Mazowiecki Szpital Wojewódzki  
im. św. Jana Pawła II w Siedlcach Sp. z o.o.

FZP.2810.11.2020

Dotyczy: postępowania na: „**Modernizację Oddziału Neurologicznego z Pododdziałem Udarowym wraz z adaptacją pomieszczeń po Oddziale Chorób Wewnętrznych w Mazowieckim Szpitalu Wojewódzkim im. św. Jana Pawła II w Siedlcach Sp. z o.o.**”, ogłoszonego w BZP w dniu 31.03.2020 pod poz. 526709-N-2020

Oddział NEUROLOGICZNY - BUDYNEK A - 5 piętro

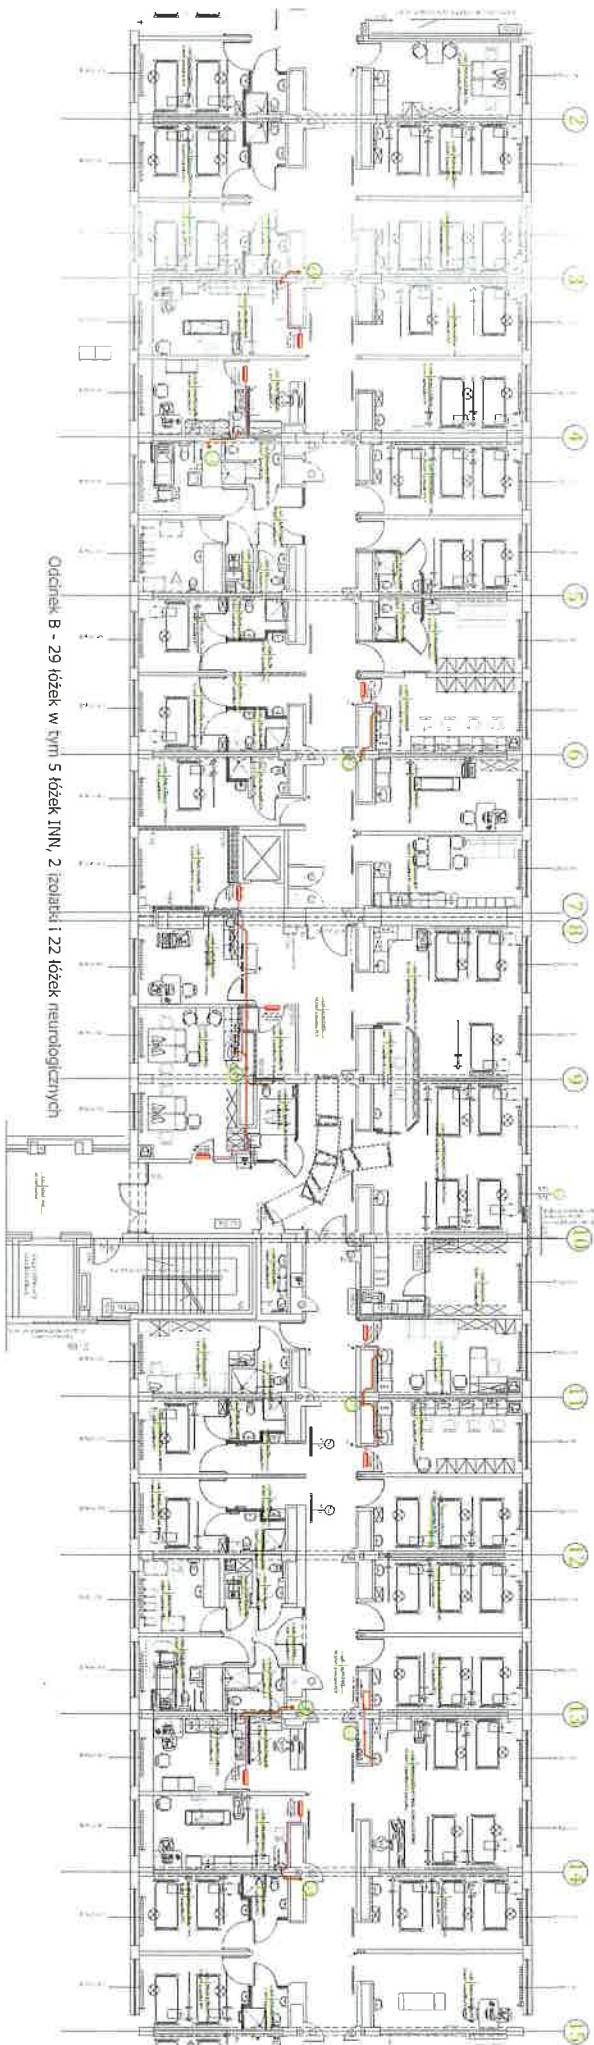
4. Instalacja odprowadzenia skroplin: Brak danych. Zwracamy się z prośbą o uzupełnienie projektu o instalację odprowadzenia skroplin z urządzeń klimatyzacji (jakie rury: PP czy PCV klejone, miejsca włączenia – wrysowanie w projekt, itd.) oraz odprowadzenia kondensatu z nawilżaczy parowych (czy bezpośrednio na dach czy do kanalizacji sanitarnej lub deszczowej – wskazać, wrysować, miejsca ich włączenia).

**Odprowadzenia skroplin z urządzeń klimatyzacyjnych zewnętrznych należy realizować bezpośrednio na dach budynku, natomiast z jednostek klimatyzacji wewnętrznych należy realizować do kanalizacji sanitarnej poprzez zasyfonowanie w obrębie danego pomieszczenia za pomocą rur PVC klejonych. Proponowana lokalizacja odpływów zgodnie z rys. nr 1 (Załącznik do odpowiedzi).**

**Odprowadzenie z nawilżaczy parowych kondensatu po jego schłodzeniu należy realizować do kanalizacji sanitarnej: dla jednostki N3-W3 w szachcie w miejscu lokalizacji do pionu A23 (rys nr 1), natomiast dla pozostałych nawilżaczy w pomieszczeniu wentylatorni do istniejącego odpływu z istniejącej umywalki zaznaczonym na rysunku nr 2 (Załącznik do odpowiedzi).**
